Plan Local d'Urbanisme

LA GARDE-ADHEMAR

Modification
simplifiée
N°02

Le plan de zonage avant (à gauche) et après la présente modification (à droite)

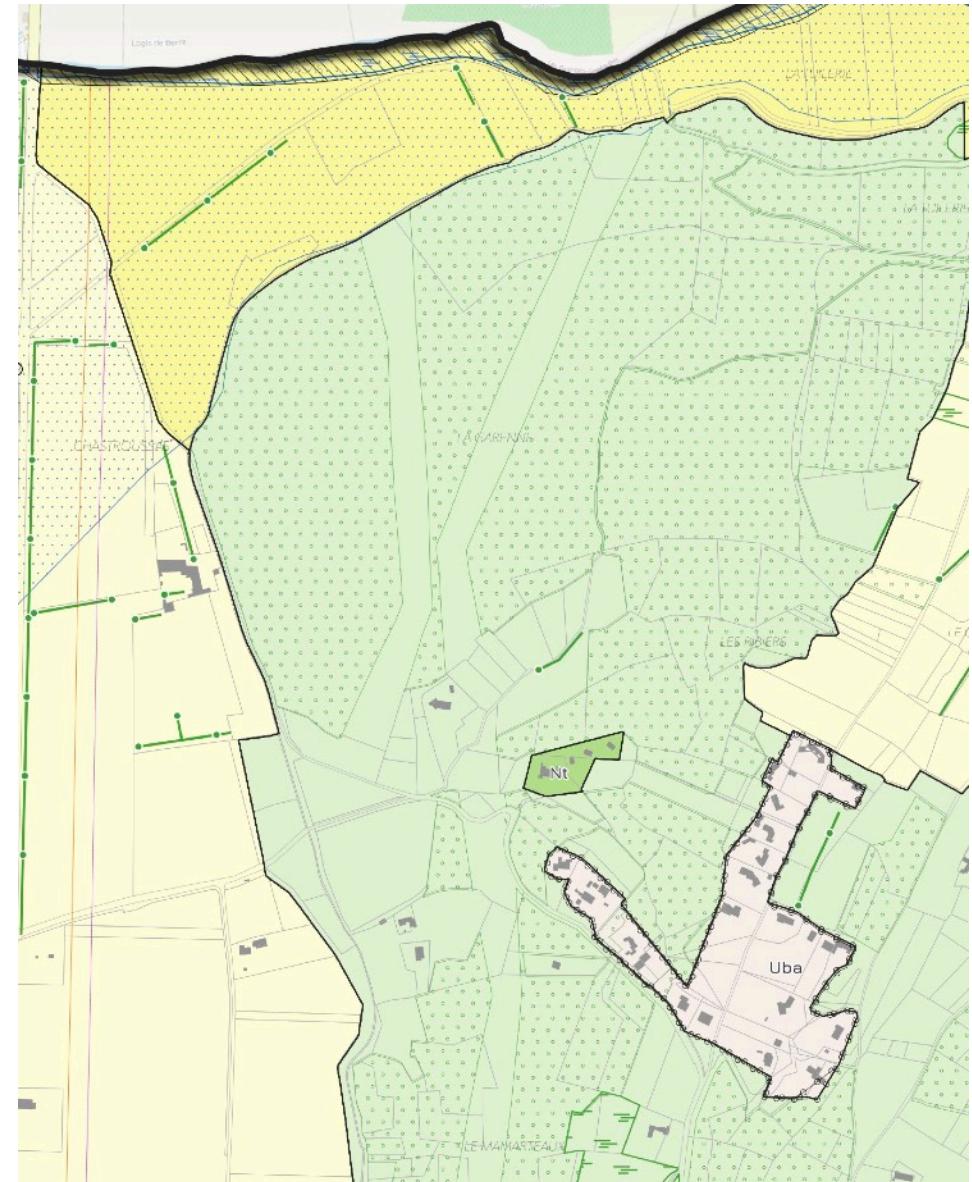
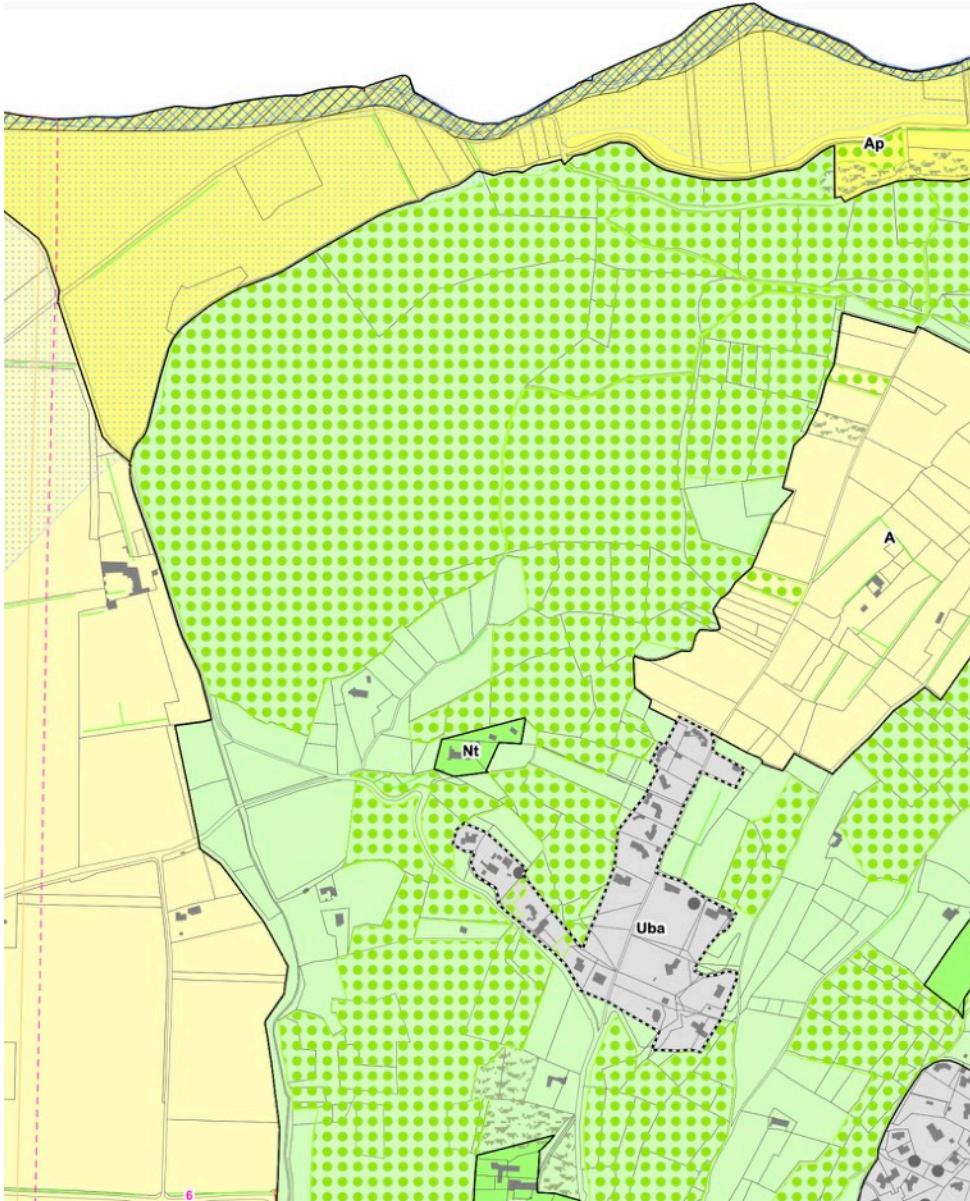
Afin de corriger cette erreur matérielle, les EBC et les haies protégés passant dans la bande tampon de la servitude I4 sont supprimés.

NB: La représentation des EBC évolue. De gros points verts, fluo, on passe en petits ronds verts.
